SS.4 - Variante dell'abitato di Monterotondo Scalo - 2°Stralcio

PROGETTO DEFINITIVO

Relazione di riscontro alla richiesta di integrazioni del MASE prot. m_ante.CTVA.U.0002109 del 19.02.2024

Inquadramento delle alternative e connessione prevista

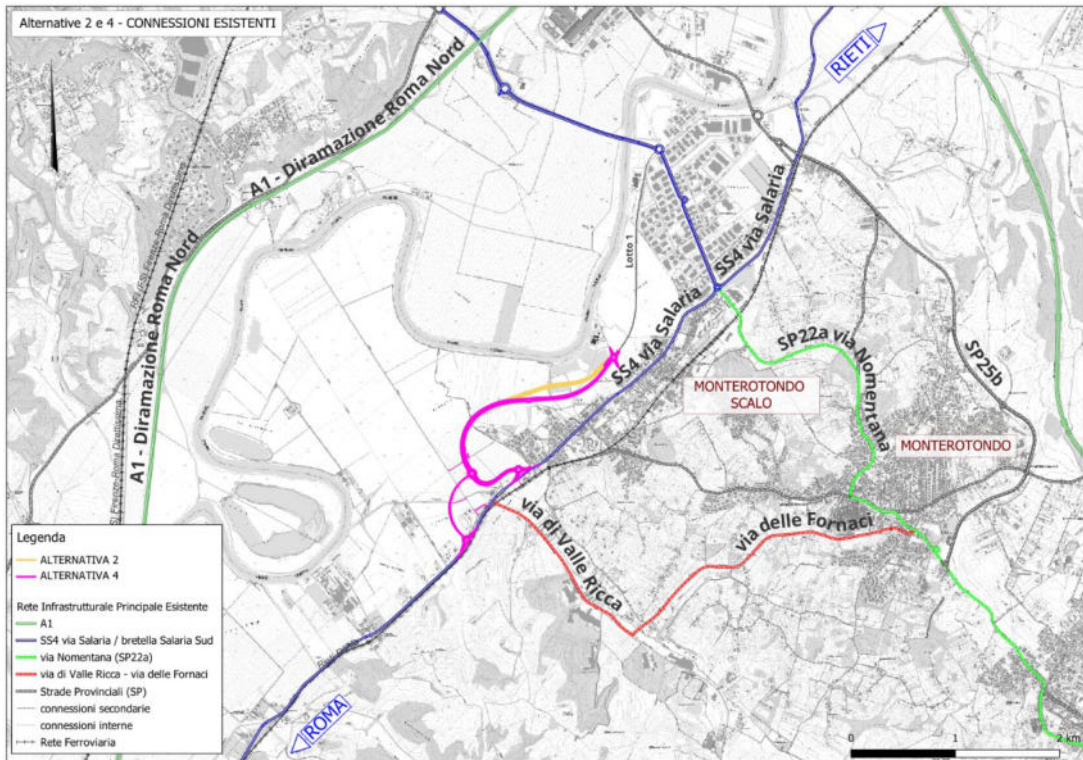
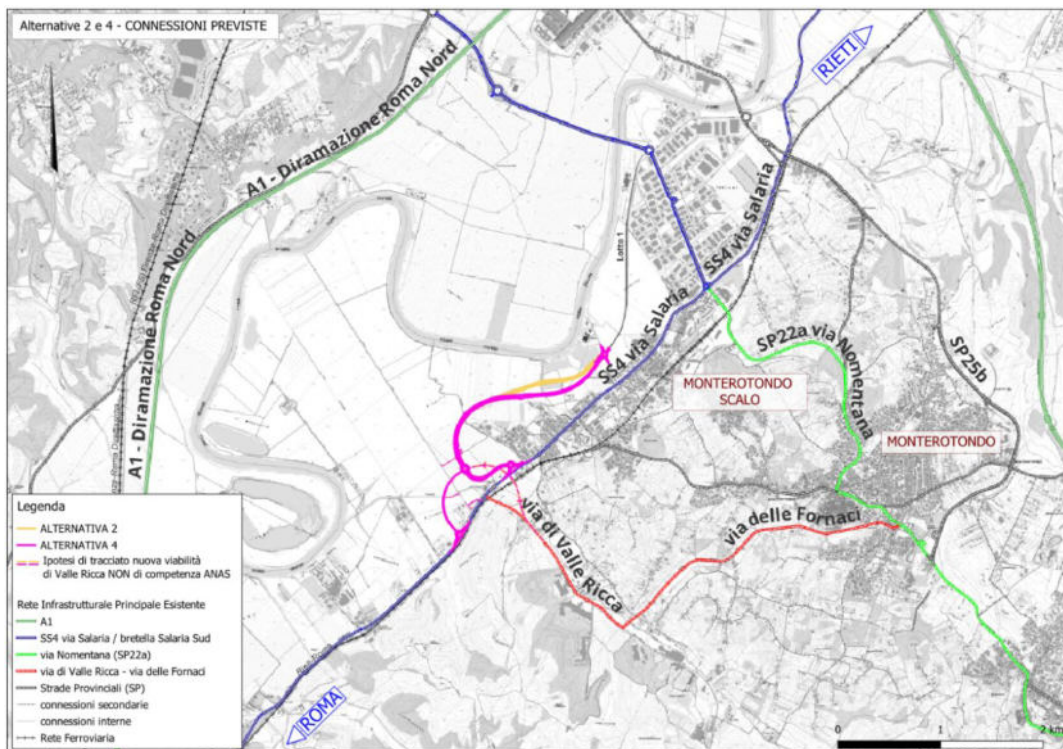
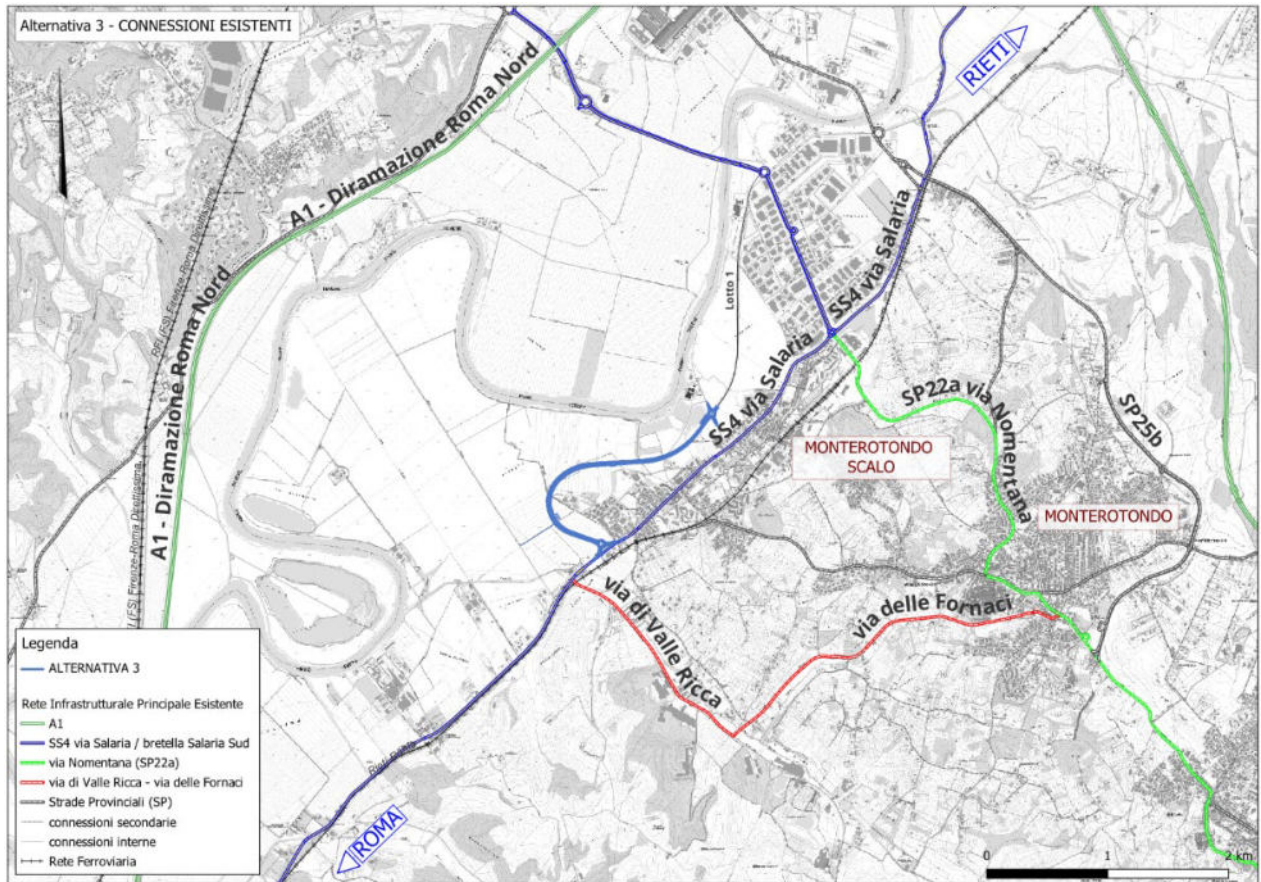
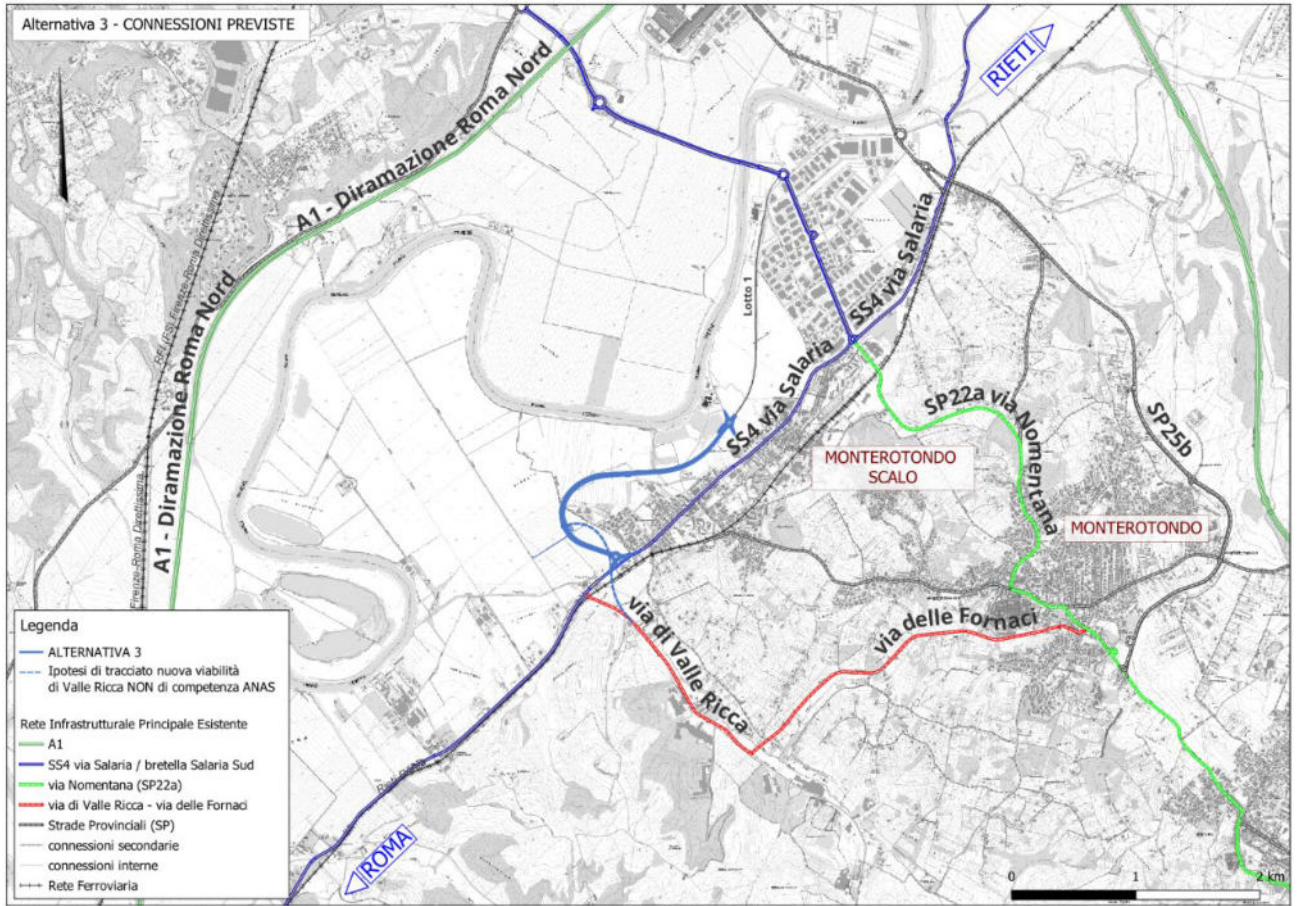
1.2 Indicare le connessioni delle diverse alternative con la viabilità esistente e prevista, con particolare riferimento alle interconnessioni lato Roma

Di seguito si riportano per ciascuna alternativa, le connessioni con il sistema della viabilità esistente e prevista, con un focus a seguire sulla percorribilità della rete in relazione alle aree allagabili.

Tra le connessioni previste per l'area in esame, viene anche inclusa quella di Via di Valle Ricca, richiesta e concordata con Regione e Provincia, la quale tuttavia non risulta tra le infrastrutture di competenza Anas essendo gestita dalla Città Metropolitana, ed è pertanto esclusa come intervento dalla presente progettazione, che ne garantisce però in termini di plano-altimetria di tracciato il futuro allacciamento.

Si evidenzia che nel caso dell'Alternativa 3, ottemperante al tracciato richiesto dal MIC, il significativo avvicinamento della Variante alla SS4 al quartiere di via Montegrappa, comporta un forte ulteriore avvicinamento della eventuale variante provinciale alla Via di Vallericca a tale quartiere di Via Montegrappa (lato Monterotondo Scalo); per assicurare il mantenimento dei livelli acustici previsti dalle normative vigenti, si dovrebbero di conseguenza installare delle barriere antirumore la cui presenza limiterebbe ulteriormente il campo visivo verso il Fiume Tevere da quel fronte abitato.

Estratto cartografia PAI – Rischio idraulico

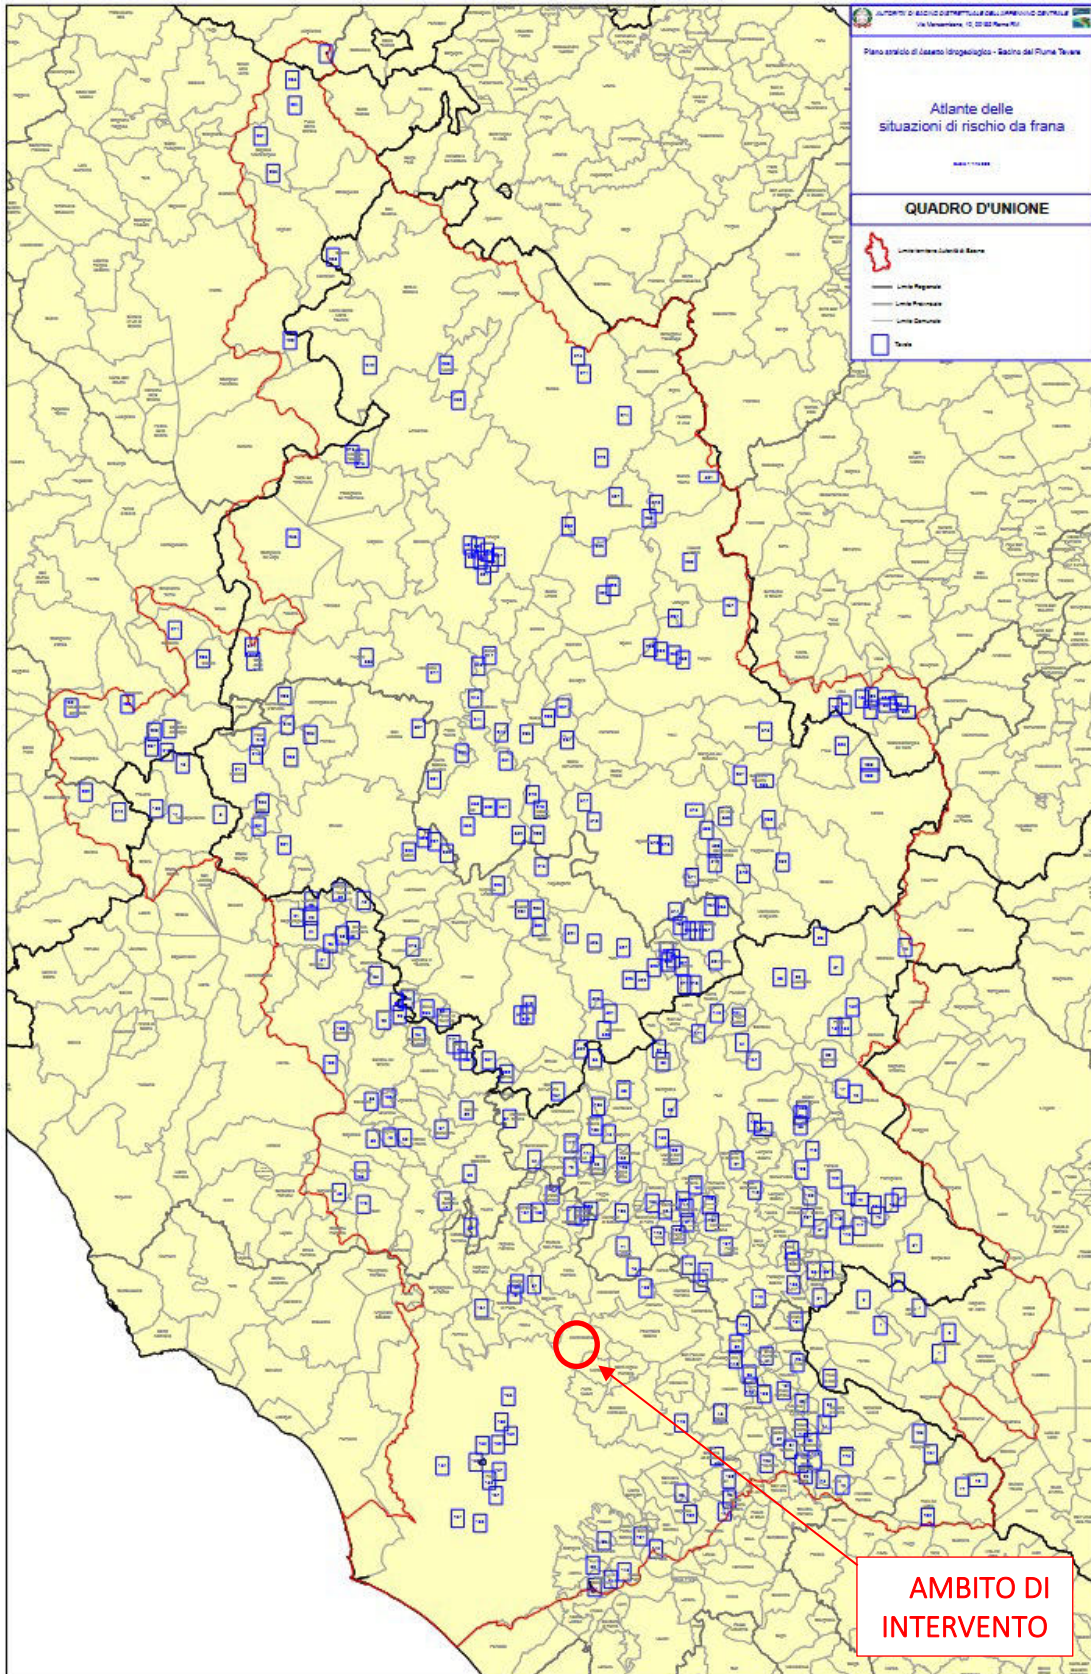
3.1	NELL'ELABORATO T00-IA01-AMB-RE01-A "PARTE 1 – L'INIZIATIVA: OBIETTIVI, COERENZE E CONFORMITÀ" SONO PRESENTI GLI STRALCI CARTOGRAFICI CHE EVIDENZIANO LA SOVRAPPOSIZIONE TRA IL TRACCIATO DI PROGETTO E LE MAPPE DELLA PERICOLOSITÀ E LE

MAPPE DEL RISCHIO ALLUVIONI, SECONDO PGRA. TUTTAVIA, AI FINI DELL'ANALISI, OCCORRE INTEGRARE IL SIA, ANCHE IN QUESTA PARTE, CON L'ANALISI DEL PAI, ANCHE ATTRAVERSO OPPORTUNI ELABORATI CARTOGRAFICI PER LA MAPPA DELLA PERICOLOSITÀ E DEL RISCHIO IDRAULICO E GEOLOGICO.....	53

- **PAI - PIANO STRALCIO DI ASSETTO IDROGEOLOGICO BACINO DEL FIUME TEVERE**
 - Fasce e rischio idraulico sul reticolo secondario e minore
Fonte: www.abtevere.it/sites/default/files/datisito/quadro_unione_rs.pdf;
 - Atlante Del Rischio Da Frana Del Bacino Tevere
Fonte: www.autoritadistrettoac.it/regione-lazio.

Confronto tra le alternative proposte e perimetrazione del Monumento Naturalistico "Lagheti del Semblera"

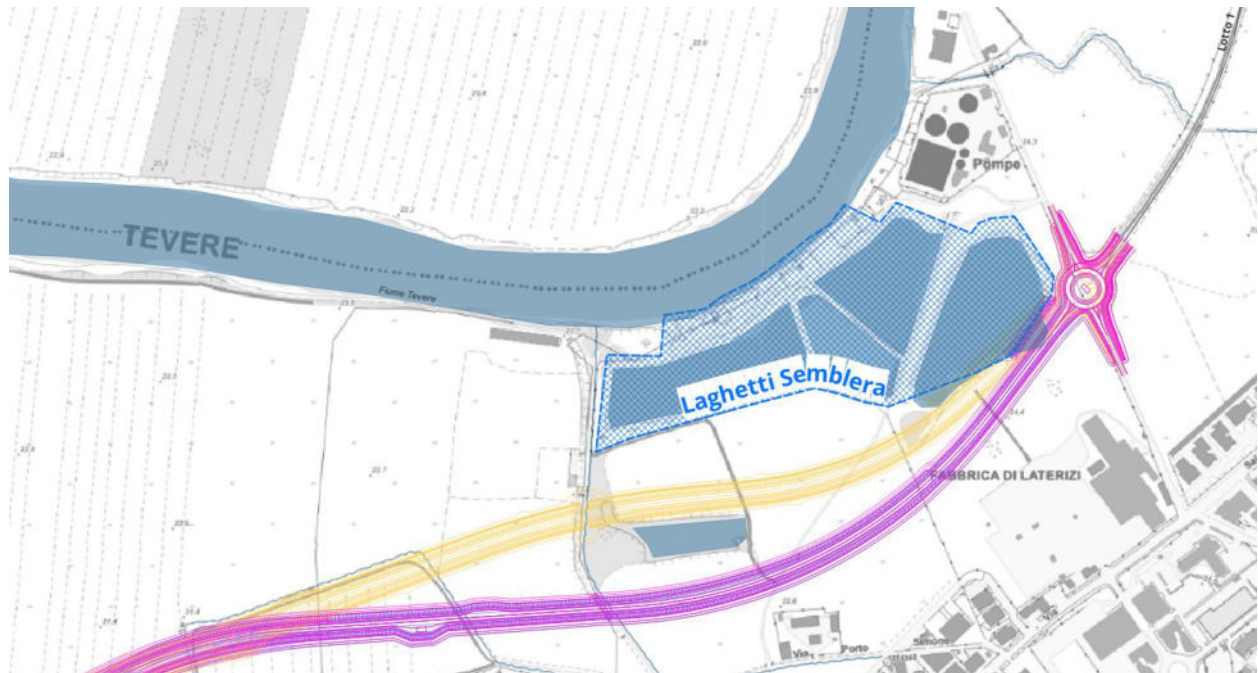
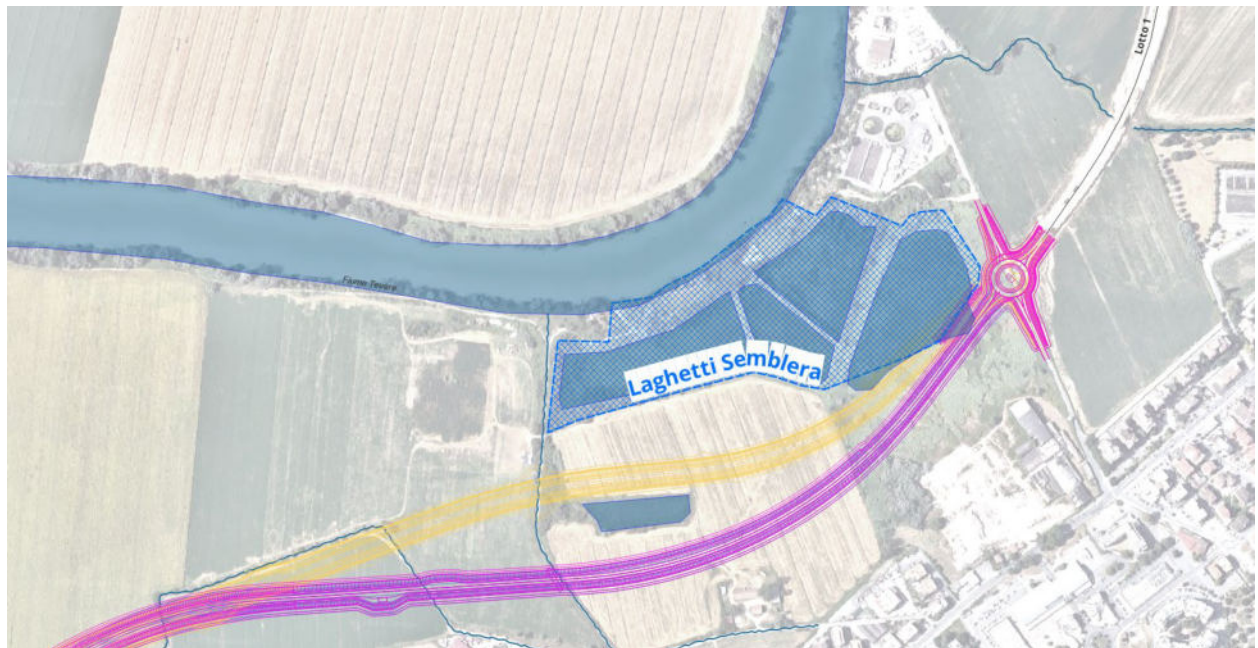
4.1 CONSIDERATO CHE L'INTERVENTO INTERFERISCE CON IL MONUMENTO NATURALISTICO DENOMINATO "LAGHETTI IN LOCALITÀ SEMBLERA", SI RICHIEDE DI INDIVIDUARE, FATTE SLAVE LE SUCCESSIVE VERIFICHE CON GLI ENTI INTERESSATI E LE RELATIVE VALUTAZIONI AMBIENTALI, UN'AREA LIITROFA CHE PRESENTI CARATTERISTICHE PEDOLOGICO- VEGETAZIONALI ANALOGHE, TALI DA CONSENTIRE IN BREVE TEMPO LA RICOSTITUZIONE DI UN HABITAT PALUSTRE RICOPERTO DA VEGETAZIONE RIPARIALE, IDONEO AD OSPITARE MOLTE SPECIE DI UCCELLI ACQUATICI PER LA SOSTA, LO SVERNAMENTO E LA NIDIFICAZIONE.....	57
5 PIANO DI UTILIZZO DELLE TERRE.....	68

Al fine di ottemperare per quanto possibile le richieste sopra espresse dal MIC, come si è anticipato ai punti precedenti, si è aggiunta una quarta alternativa di progetto "Alternativa 4" che a parere del proponente è quella che si ritiene La Soluzione di Progetto. Questa alternativa modifica la soluzione di progetto precedentemente proposta nella parte iniziale del tracciato come richiesto al punto 1a nella richiesta di integrazioni documentali del MIC per allontanarsi dai Lagheti del Semblera.

Tale modifica riduce in maniera sostanziale l'interferenza con il Monumento Naturalistico denominato "Laghetti in località Semblera" per tale motivo si ritiene superata la richiesta di individuare un'area limitrofa compensativa. Di seguito le tre alternative a confronto.
